**AVIS RELATIF À LA PROTECTION
CONTRE LES EVENTUELS EFFETS NOCIFS ET NUISANCES
PROVOQUÉS PAR LES RAYONNEMENTS NON IONISANTS
GÉNÉRÉS PAR DES ANTENNES ÉMETTRICES STATIONNAIRES**

Commune : FAIMES - Exploitant : ORANGE

Référence exploitant : 416L1_2/32416L1_2/42416L1_2/52416L1_2

Rapport n° 711 / 2025

Figure 1 : Vue en plan des lieux de séjour et des points de contrôle

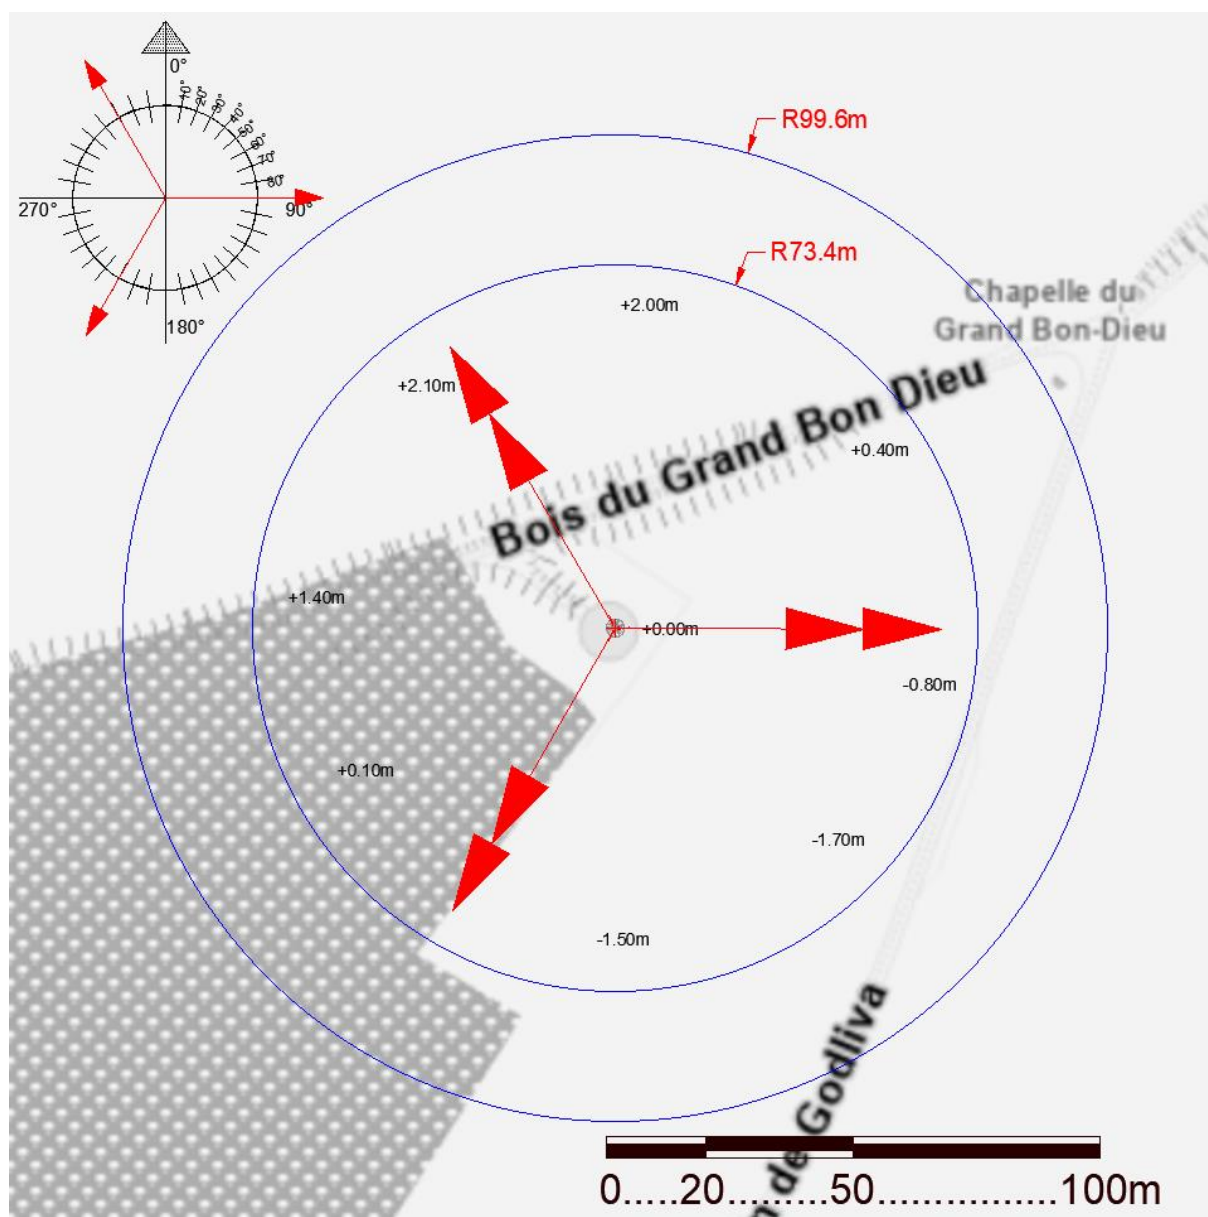
En ce qui concerne les antennes de l'installation mentionnées dans le tableau 1, la distance maximale à laquelle la limite pourrait être atteinte, à l'extérieur, est égale à 75,0 m. S'il n'y a pas de LS à une distance inférieure, les antennes respectent forcément la limite d'immission.

Dans le cas des LS situés à l'intérieur des bâtiments, une atténuation d'obstacle est prise en compte et il en résulte que la distance maximale à laquelle la limite pourrait être atteinte se réduit à 53,3 m.

Figure 2 : Vue en plan des installations d'antennes dans un rayon de 300 mètres autour de l'installation faisant l'objet de la demande d'avis

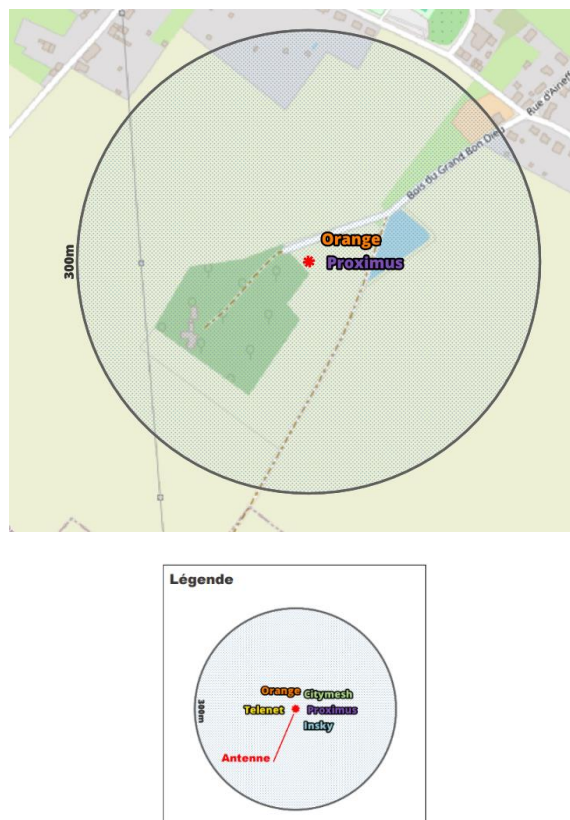
Compte tenu des considérations ci-dessus, il apparaît que l'intensité du rayonnement électromagnétique généré, dans les lieux de séjour situés dans un rayon de 300 mètres autour de l'installation référencée dans le paragraphe 2, par l'ensemble des antennes émettrices stationnaires de l'ensemble des exploitants du même site d'antennes émettrices stationnaires respecte la limite fixée à l'article 4, § 2 du décret.
